PRESIDENZA DEL CONSIGLIO DEI MINISTRI
 MESSA IN SICUREZZA DEL SISTEMA
 ACQUEDOTTISTICO DEL PESCHIERA PER
 L'APPROVVIGIONAMENTO IDRICO
 DI ROMA CAPITALE E DELL'AREA METROPOLITANA
 IL COMMISSARIO STRAORDINARIO ING. PhD MASSIMO SESSA
 SUB COMMISSARIO ING. MASSIMO PATERNOSTRO

Sottoprogetto
 NUOVO ACQUEDOTTO MARCIO – I LOTTO
 DAL MANUFATTO ORIGINE AL SIFONE CERASO
 (con il finanziamento dell'Unione
 europea – Next Generation EU)  **European Union**

RELAZIONE DI OTTEMPERANZA

Il presente documento è finalizzato ad assolvere le prescrizioni definite dal DM-2023-0000376 del 02/08/2023 con il quale il Ministro dell'Ambiente e della Sicurezza Energetica (MASE), di concerto con il Ministero della Cultura (MiC), ha espresso giudizio positivo di compatibilità ambientale del progetto denominato "Nuovo acquedotto Marcio - I Lotto - dal manufatto origine al Sifone Ceraso" subordinatamente al rispetto delle condizioni ambientali di cui al parere della Commissione Tecnica PNRR-PNIEC n.114 del 22/12/2022 e delle condizioni ambientali di cui al parere del Ministero della Cultura Soprintendenza Speciale PNRR prot.14973 del 18 luglio 2023.

IPTESI INSERIMENTO VEGETALE AD ARBUSTI IN
 RICORDO DEL TRATTO DELOCALIZZATO - Scala 1:50

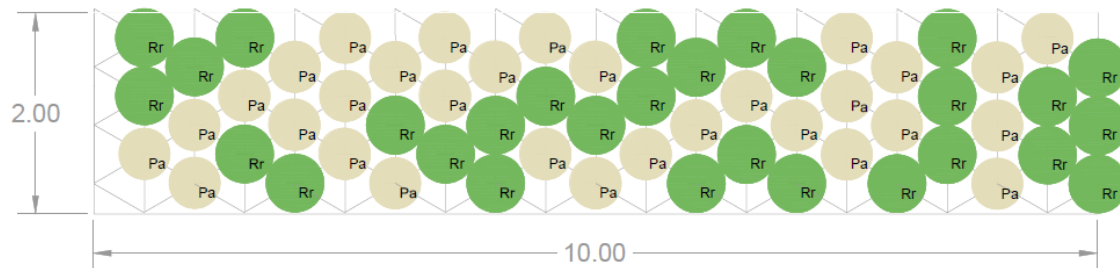
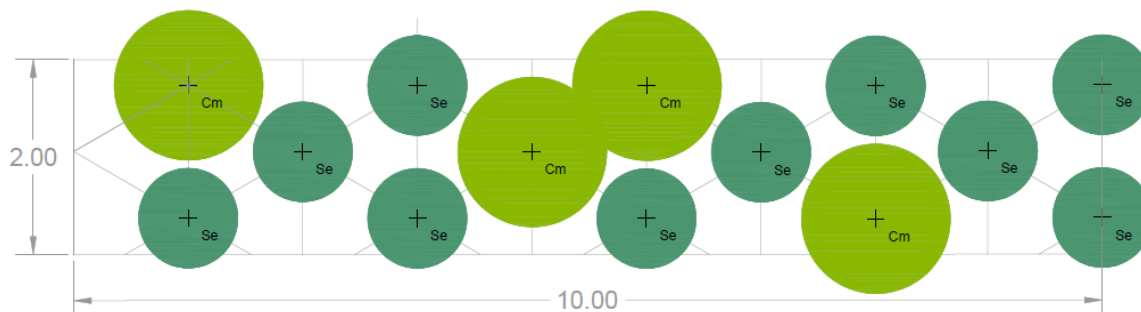
Fase	ANTE OPERAM Progettazione esecutiva CORSO D'OPERA Fase di cantiere Fase di rimozione e smantellamento di cantiere
Ambito di applicazione	Aspetti progettuali Componenti/paesaggio e beni culturali Mitigazioni/compensazioni
Oggetto della prescrizione 1. IL PROGETTO ESECUTIVO delle opere di ripristino e mitigazione, da svilupparsi nella scala di rappresentazione adeguata, [...] dovrà essere adeguatamente documentato con l'obbligo di costante aggiornamento [...], il progetto dovrà pertanto: a. Con riferimento al tratto di <u>Fosso del Fiumetto</u> [...]; b. Garantire, in <u>tutte</u> le aree oggetto d'intervento, <u>la ricostituzione della varietà vegetazionale dello stato ante-operam riportando i suoli allo stato naturale del "paesaggio" esistente (agrario o naturale)</u> , elaborando il progetto di dettaglio degli interventi di <u>ripristino integrale</u> delle aree e piste di cantiere, <u>con piantumazione di essenze arboree e/o arbustive autoctone, con obbligo di attecchimento</u> , privilegiando, per le essenze arbustivo-arboree, la distribuzione in gruppi o macchie prevedendo irregolarità e dissolvenze finalizzate a creare un effetto di naturalità, e favorire l'armonizzazione con il paesaggio vegetale esistente e l'innescio di dinamismi naturali; c. Garantire, in generale l'adozione di opportuni accorgimenti volti a ridurre eventuali modifiche all'assetto percettivo scenico e panoramico delle aree di valenza paesaggistica provvedendo, inoltre, alla elaborazione di mirato progetto di ripristino dello stato dei luoghi; d. <u>Escludere l'abbattimento degli esemplari arborei adulti</u> [...] e. Con riferimento alle aree boscate, <u>qualora si dimostrasse l'impossibilità per questioni tecniche di procedere al reimpianto degli esemplari arborei rimossi ovvero a nuova piantumazione</u> , [...] f. Con riferimento ai "manufatti" (parzialmente fuori terra e parzialmente ipogei) [...] g. Prevedere recinzioni a rete di colore mimetico [...]

In particolare, per il fosso fiumetto il proponente condivide l'impostazione indicata dal MiC e ha individuato delle proposte progettuali con fascia arbustiva lungo sedime dell'attuale canale.

Dette proposte e come meglio illustrate nelle immagini a seguire constano nell'impianto di una fascia arbustiva in corrispondenza della traccia del canale oggetto di deviazione proponendo due tipologie di impianto differenti per specie utilizzate: la prima soluzione proposta – Opzione A – prevede un intervento di landscape design tramite l'utilizzo di specie arbustive ornamentali quali Rosa grandiflora e Pennisetum, alopecuroides; la seconda proposta – Opzione B – prevede il medesimo impianto arbustivo con l'utilizzo di specie autoctone selezione quali Cratagus monogyna e Sambucus ebulus L.
